有識者会合の評価を踏まえた調査・検討

(1) 有識者会合の評価を踏まえた調査・検討(概要)

有識者会合の評価を踏まえた調査・検討(概要)

検討1: 赤色土壌の再堆積に関する検討(駐車場南側法面)

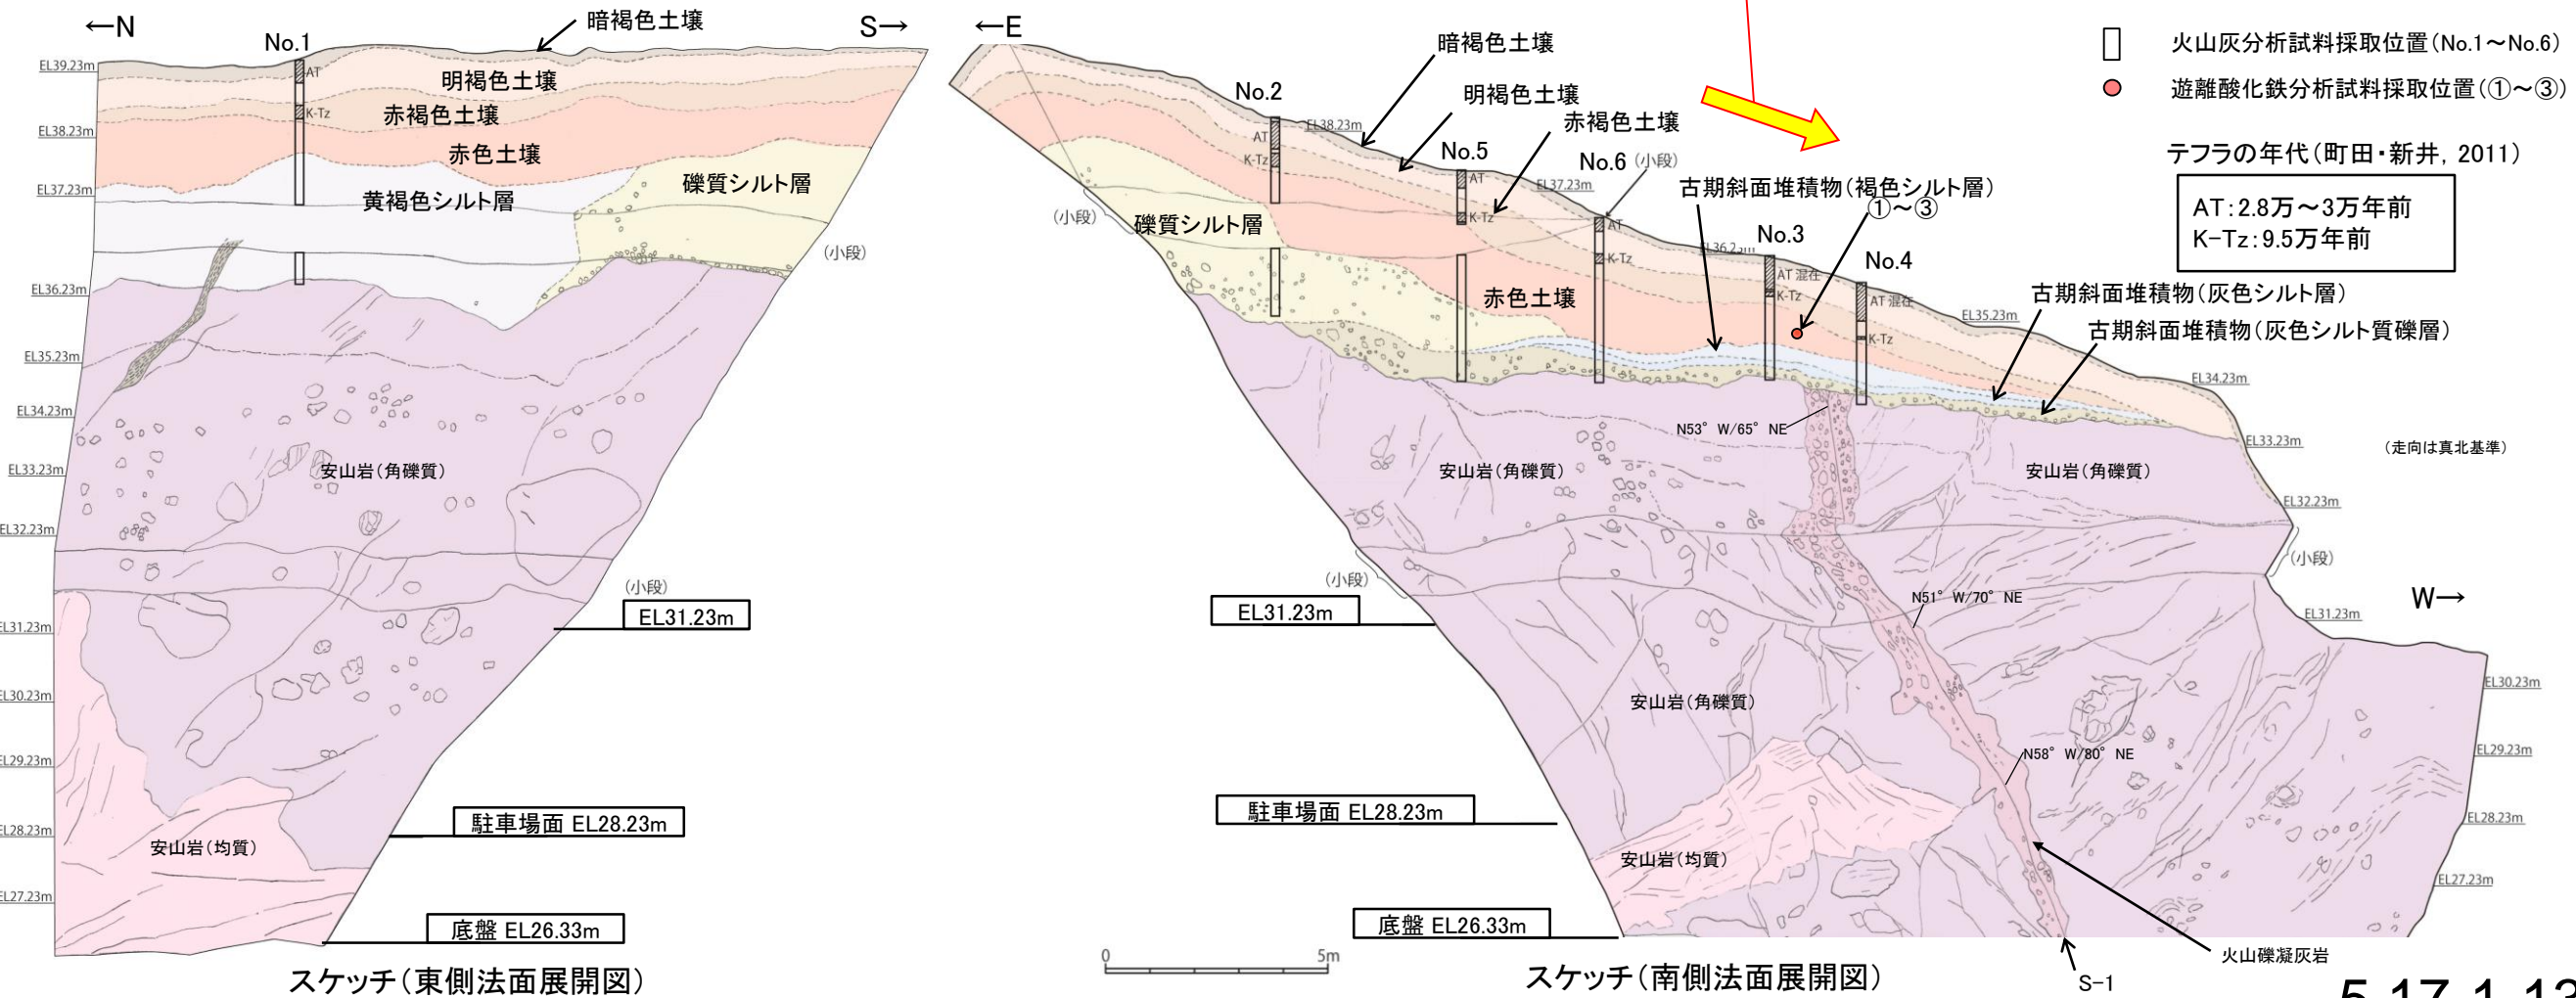
- 有識者会合は、駐車場南側法面は高位段丘 I 面の端部の斜面であり、地表面、層理面ともに西(海)方向へ傾き下がることから、岩盤直上の堆積物は斜面堆積物であり、テフラやそれを含む赤色土は再堆積である可能性が高いと評価している。
- そこで、赤色土壌及び赤褐色土壌の斑紋構造の有無に着目し、土壌の斑紋構造はその形成後の再堆積が無いことを示している知見(濱田・幡谷, 2015)に基づき、肉眼観察及び内部構造を把握するためのCT画像観察を行い、再堆積の可能性についての検討を行った。
- 検討の結果、S-1付近(斜面下側)において、赤褐色土壌については、全体的に乱れており、斑紋が認められないことから、再堆積物を含む可能性があるものの、赤色土壌については、明瞭な斑紋構造が認められる(次頁)。この斑紋構造は、数万年スケールの時間で生じる(次々頁)とされていることから、赤色土壌は再堆積の可能性はない。

地表面と赤色土壌以上の堆積層は西(海)方向に傾き下がる
⇒再堆積の可能性が高い

- ・肉眼観察において、赤色部を呈した土壌中に、淡色の明瞭な斑紋(図中黄枠部)が認められる。
- ・CT画像において、密度のコントラストが明瞭。(図中黄枠部が密度が高く、肉眼観察の斑紋に相当)

⇒ 再堆積ではない(=整然相)

- ・肉眼観察において、全体的に赤褐色を呈しており、色調のコントラストが不明瞭であり、斑紋が認められない。
- ・CT画像において、全体的に乱れている。

⇒ 再堆積物を含む可能性

検討2: 旧A・Bトレンチに関する検討 — 検討内容 —

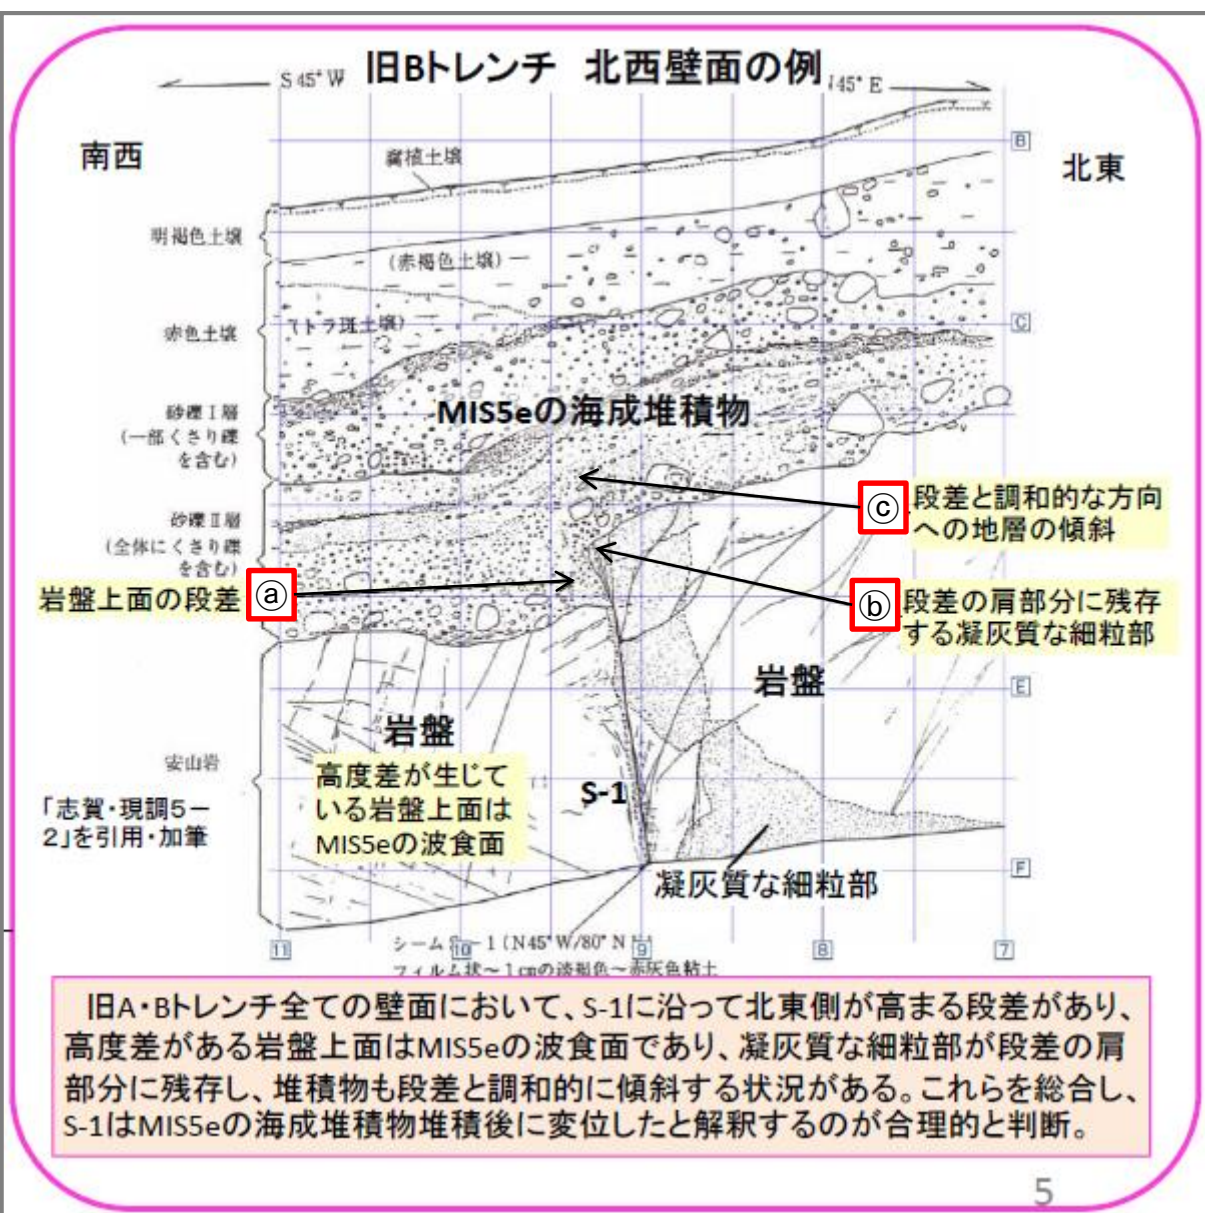
○有識者会合は、旧A・Bトレンチにおいて、S-1に沿ってMIS5eの波食面である岩盤上面にほぼ一様な段差が認められること(下図①)、その段差沿い及び肩部分の岩盤には軟質な細粒部が認められること(下図②)、堆積物の層理面はすべて南西側(段差と調和的な方向)に傾斜しており、段差直上において層理面の系統的な増傾斜も認められること(下図③)から、S-1はMIS5eの海成堆積物堆積後に変位したと解釈するのが合理的であると評価している。

- 旧A・Bトレンチにおいて、S-1に沿って岩盤上面にほぼ一様な段差が認められる。
- 岩盤上面はMIS5eの波食面であり、波食面に系統的な段差が認められることは、岩盤上面がほぼ平坦に削剥された後に、S-1のずれによって段差が生じたことを示唆する。

- 段差沿い及び肩部分には軟質な細粒部が分布する。
- 段差が侵食により形成された場合、S-1の南西側の硬質な安山岩だけが侵食され、軟質と思われる細粒部が肩部分や壁面に残ることは難しいと思われる。

- 上位の堆積物の層理面は全て南西側に傾斜しており、一部の壁面を除けば段差直上において層理面の増傾斜も認められる。
- これらの地層の傾斜は、個々には、堆積構造と解釈する余地もあるが、S-1の変位によって形成されたとも解釈できる。

(1) 岩盤上面の段差の検討
(建設時のデータによる検討) **今後の課題①に対応**

内容: 旧A・Bトレンチ付近に位置する建設時の掘削法面において、岩盤上面の段差の連続性の有無を確認した(P.5.17-1-18~21)。また、発電所建設前の地形との関係から、旧A・Bトレンチの岩盤上面の段差の成因について考察を行った(P.5.17-1-22)。

内容: 段差の地下延長部にあたる岩盤調査坑において、S-1沿いに分布する凝灰質な細粒部(固結した破碎部)と周辺の母岩(凝灰角礫岩)の硬さを、針貫入試験により比較した(P.5.17-1-23, 24)。

内容: 段差と調和的な方向への地層の傾斜が、堆積構造か、断層運動によるものか判断するための知見を得るため、旧A・Bトレンチを模擬した堆積実験・断層変位実験を行った(P.5.17-1-25~27)。

(1) 旧A・Bトレンチの岩盤上面の段差の検討 — 掘削法面との比較 —

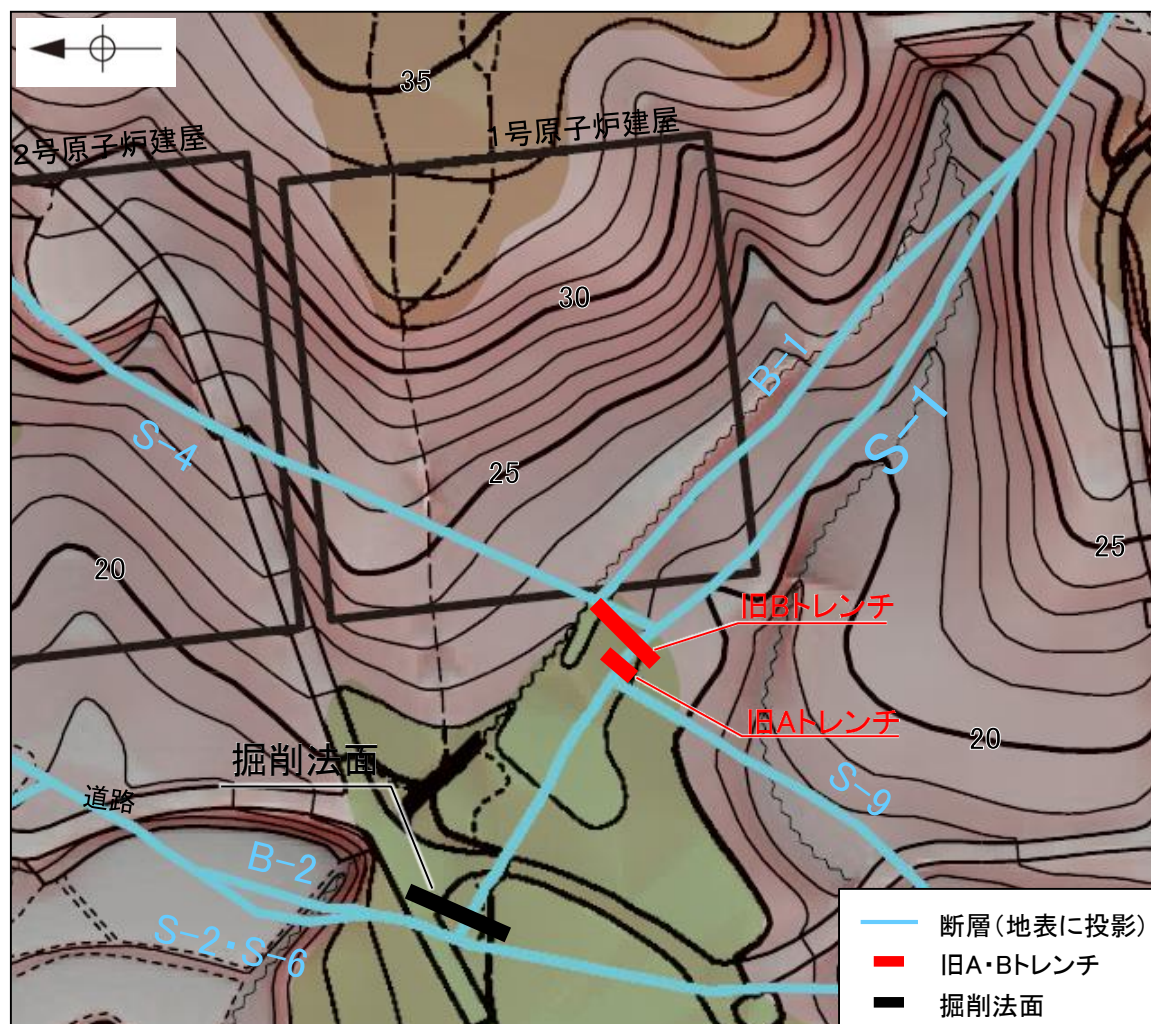
- 旧A・Bトレンチにおいては、岩盤上面がS-1を境にして北東側が南西側に対して見かけ20~35cm高い段差が認められる。
- 仮にS-1のずれにより、MIS5eの波食面に高度差が生じた場合、同じ中位段丘I面上に位置する建設時の掘削法面にも同程度の高度差を持つ段差が認められるはずであるが、掘削法面における調査の結果、そのような波食面の高度差は認められない(次頁)。
- このことから、旧A・Bトレンチの岩盤上面の段差は、後期更新世以降にS-1の変位により形成されたものではないと判断される。

・S-1沿いに侵食による岩盤の窪みが認められるものの、その窪みを挟んで岩盤上面の高度差は認められない。

(1) 旧A・Bトレンチの岩盤上面の段差の検討 一段差の成因の考察

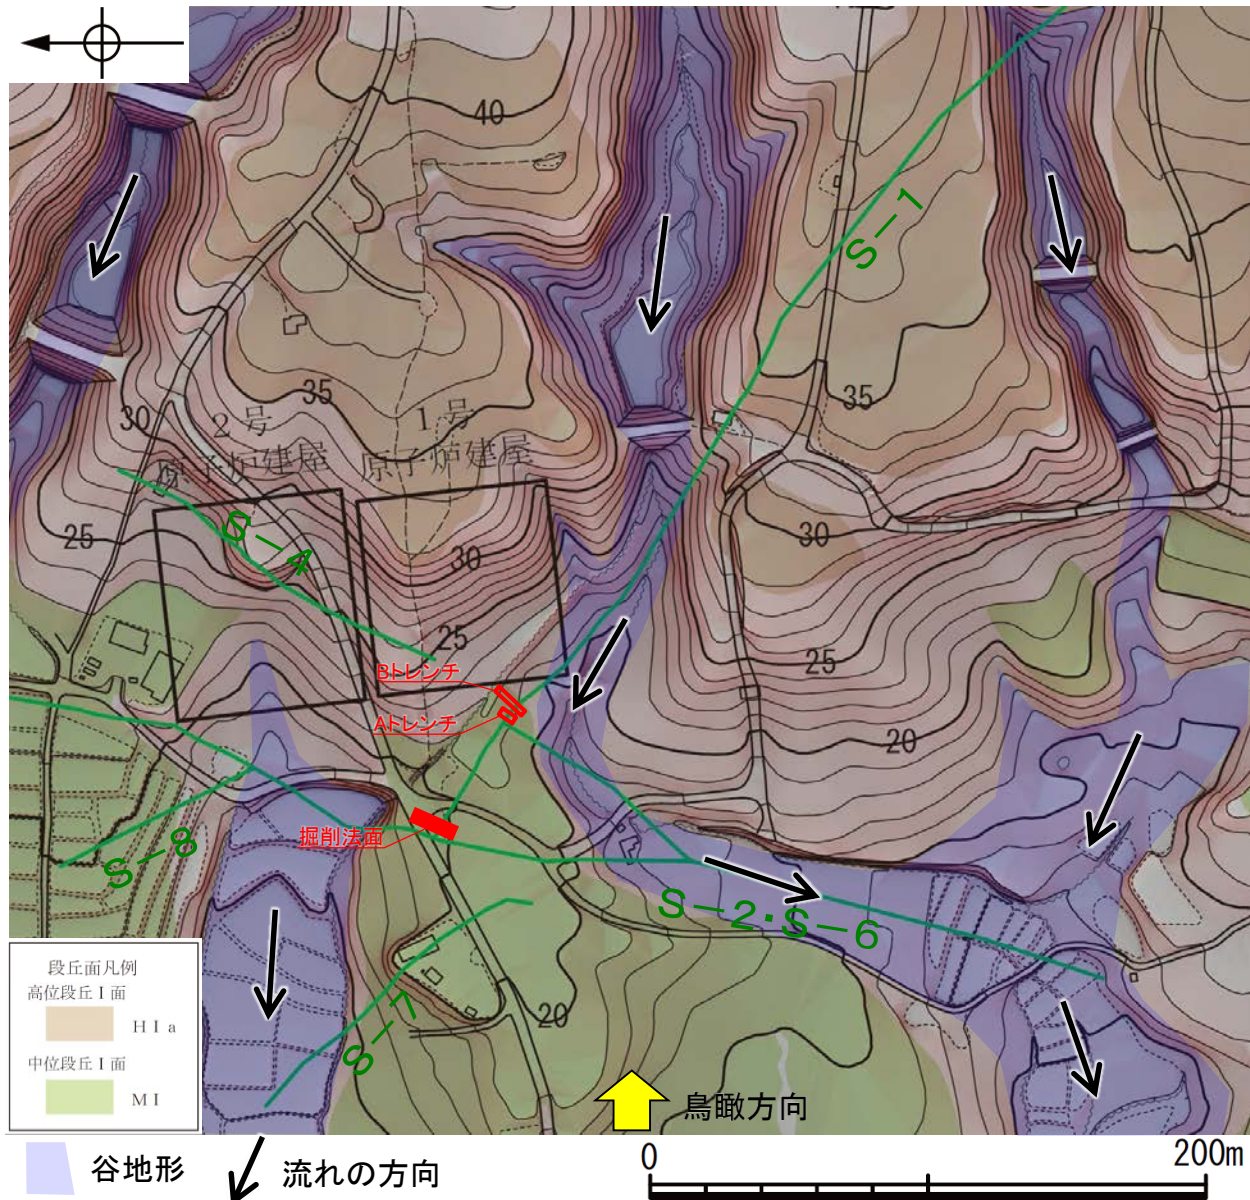
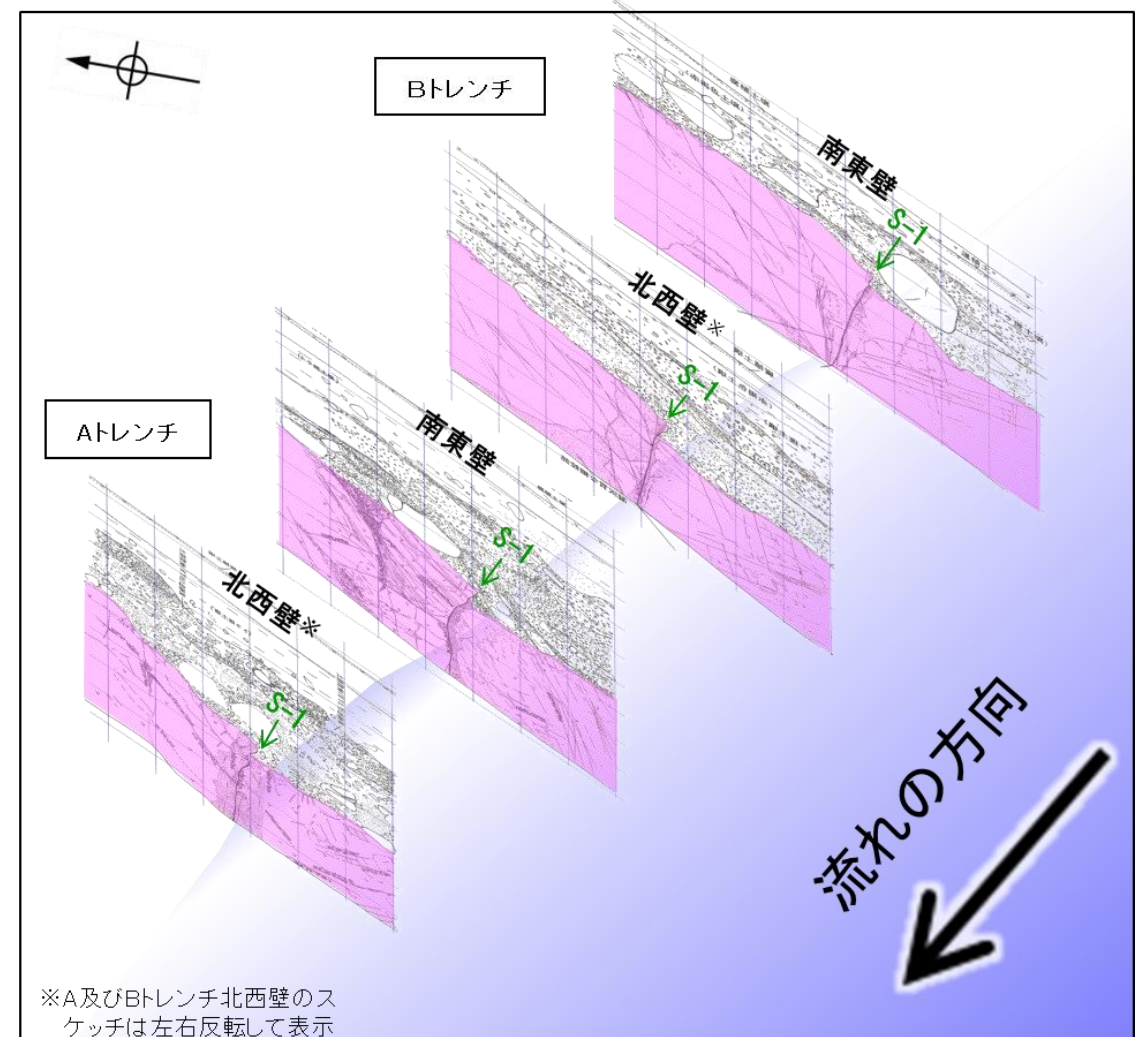
- 旧A・Bトレンチでは岩盤上面に段差が認められたが、掘削法面では岩盤上面に高度差が認められなかったことについて、地形の観点から考察を行った。
- 旧A・Bトレンチは、中位段丘 I 面の縁辺部に位置し、南側には高位段丘 I a面と中位段丘 I 面を開析する谷が近接しているため、同トレンチの南西側は河川の営力を受けやすい位置関係にある。
- それに対して、掘削法面は、中位段丘 I 面上で、河川の営力を受けにくい位置にある。
- このことから、旧A・Bトレンチでは、S-1の割れ目を介して、南西側の一部の岩盤が侵食作用を受け、段差が形成されたものと考えられる。

(2) 凝灰質な細粒部の硬さに関する検討 — 針貫入試験 —

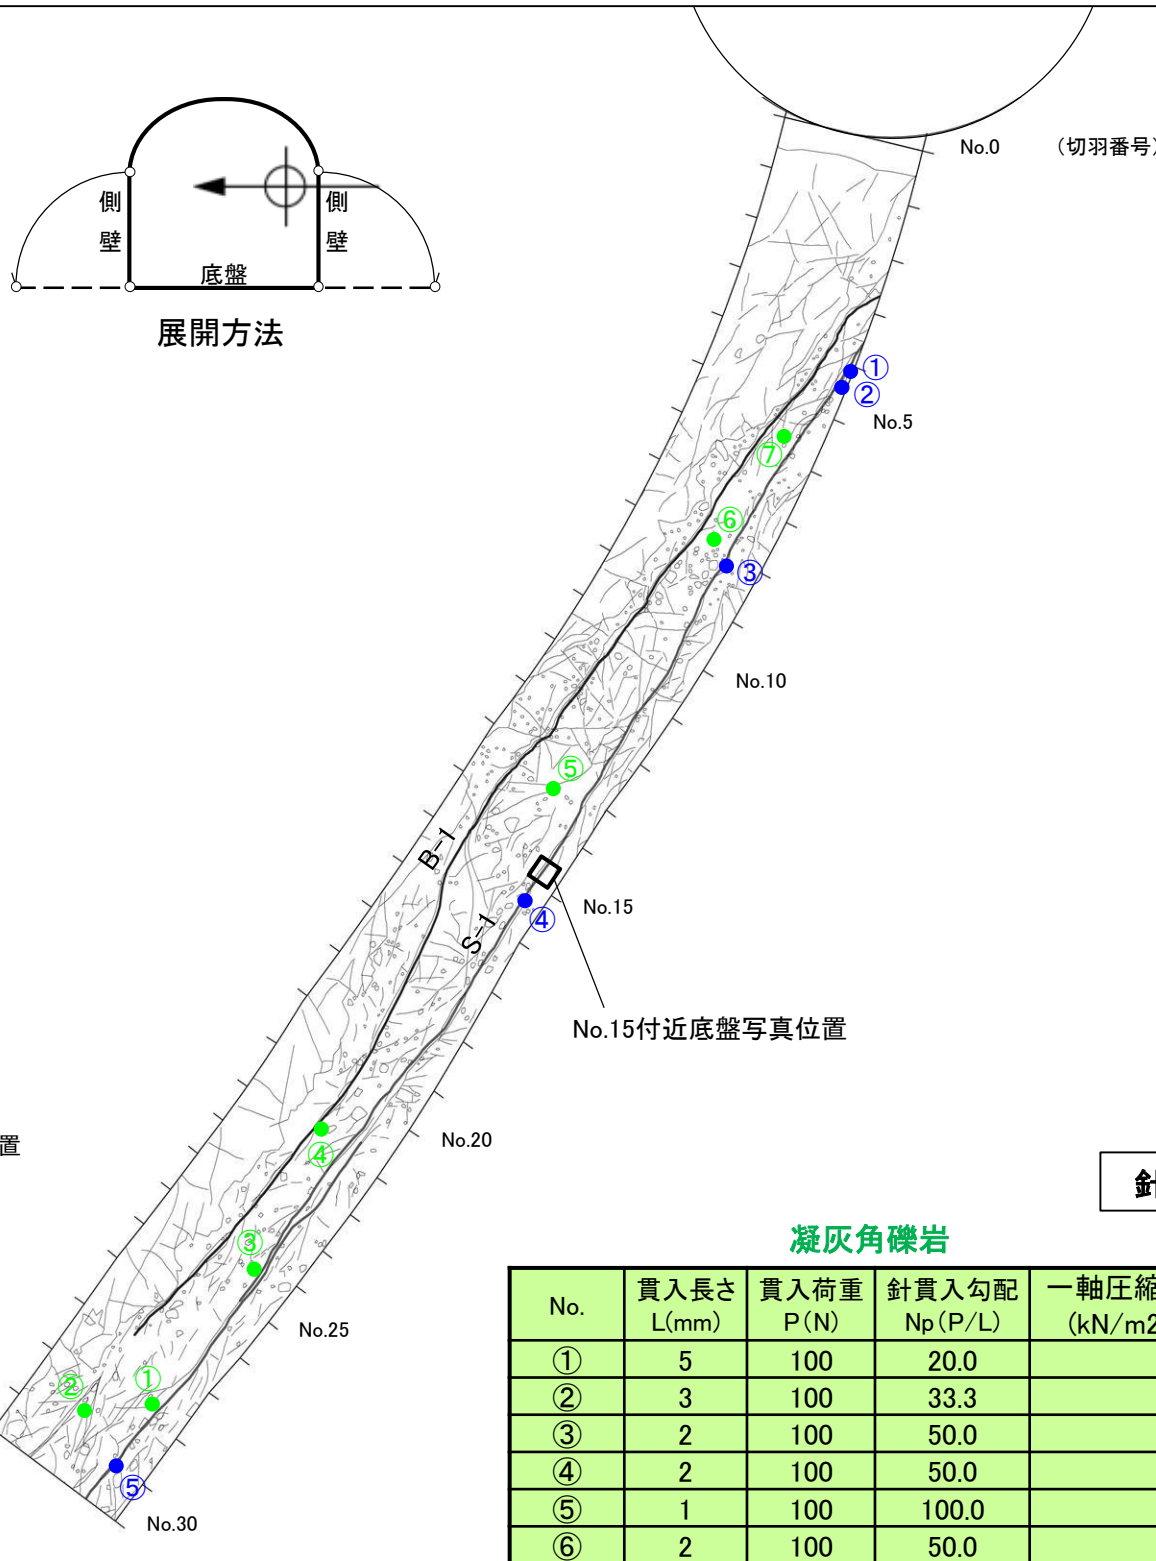
○旧A・Bトレンチに近接した位置にある岩盤調査坑において、S-1に沿って分布する凝灰質な細粒部の硬度を定量的に測定するために、針貫入試験を行った結果、周辺の凝灰角礫岩と同程度の値を示しており、敷地の別所岳安山岩類の安山岩(角礫質)や凝灰角礫岩と同程度の硬度を有している。
